Recueil des avis issus de la consultation auprès des ministères et organismes

Projet : Parc éolien Apuiat

Numéro de dossier : 3211-12-234

Figure 1- Emplacement du parc éolien délimité par le contour. Les « x » indiquent les habitations. LEV-PM1 et LEV-PM2 sont les points de mesure du bruit initial. Le poste électrique sera situé entre les éoliennes E12 et E18.

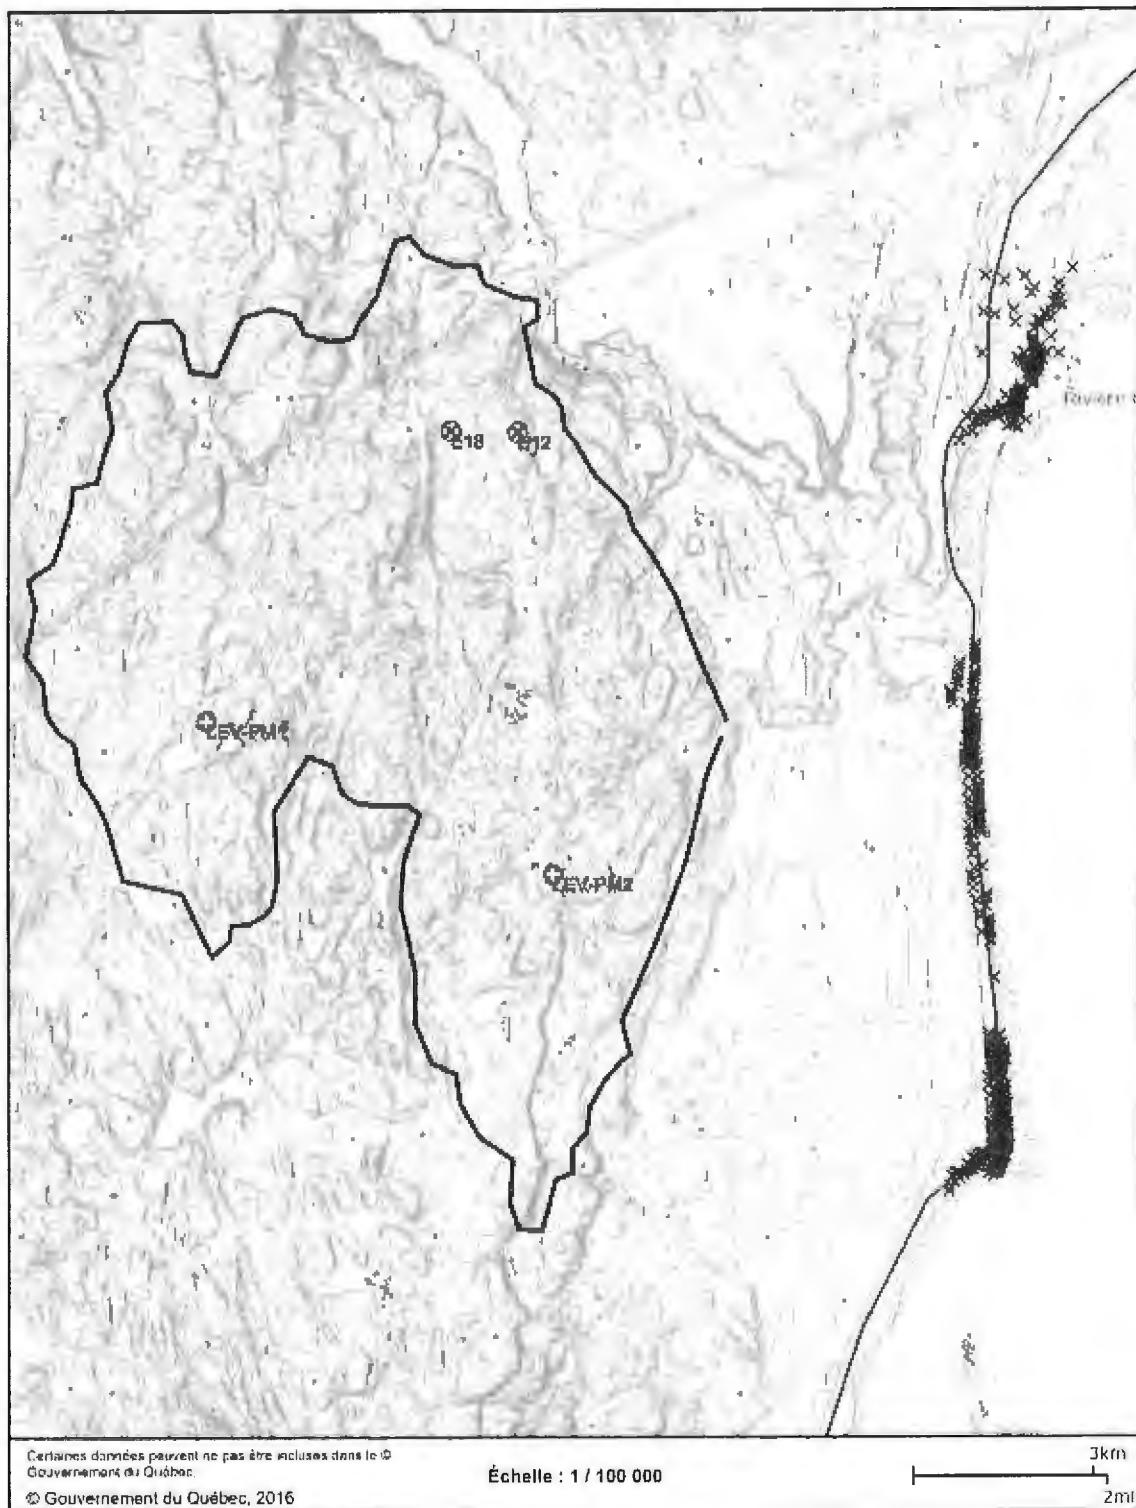
Il est précisé, dans le rapport complémentaire, que le climat sonore initial, établi durant 48 heures les 26 et 27 août 2016 en deux points représentatifs du milieu (LEV-PM1 et LEV-PM2), indiquerait un niveau (Ldn) respectivement de **44.4** dBA et **47.2** dBA.

On retient plutôt qu'aux deux points, le niveau sonore, sur une heure, peut descendre sous la barre de **30** dBA, ce qui caractérise le milieu comme étant très calme.

La modélisation a montré que l'intensité sonore pourrait atteindre, **40.6** dBA (LAeq) au point LEV-PM1 et **36.2** dBA (LAeq) au point LEV-PM2.

Suite à cette modélisation et à une approche interprétant la norme ISO-1996-1, le consultant a établi que l'impact est de **moyen** au point LEV-PM1 et de **faible** au point LEV-PM2.

Même si nous considérons que la méthode, utilisée par le consultant, pour évaluer l'impact demanderait certaines précisions, nous considérons la conclusion comme étant conservatrice.
